UN NUEVO PROYECTO DE RESTAURACION DEL TEATRO DE SAGUNTO

Miguel Hernández

EL PROYECTO

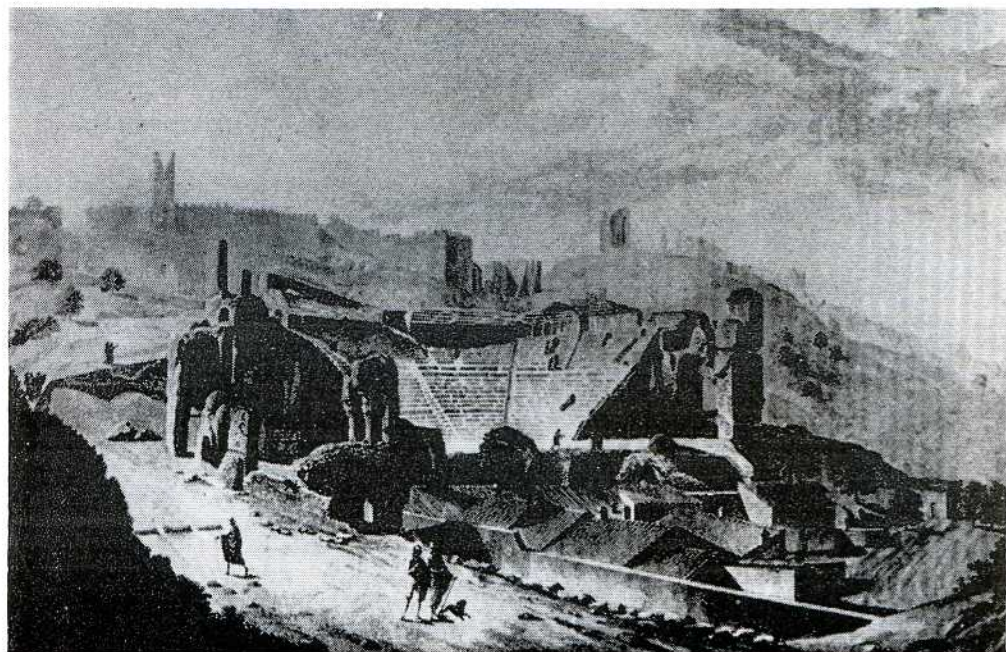
Las dos torres laterales eran tan altas por lo menos como los restos antiguos existentes y en el proyecto han quedado degolladas, o es que en esto, no son iguales los demás teatros al de Sagunto, o se sale de las reglas generales de construcción de estos monumentos.
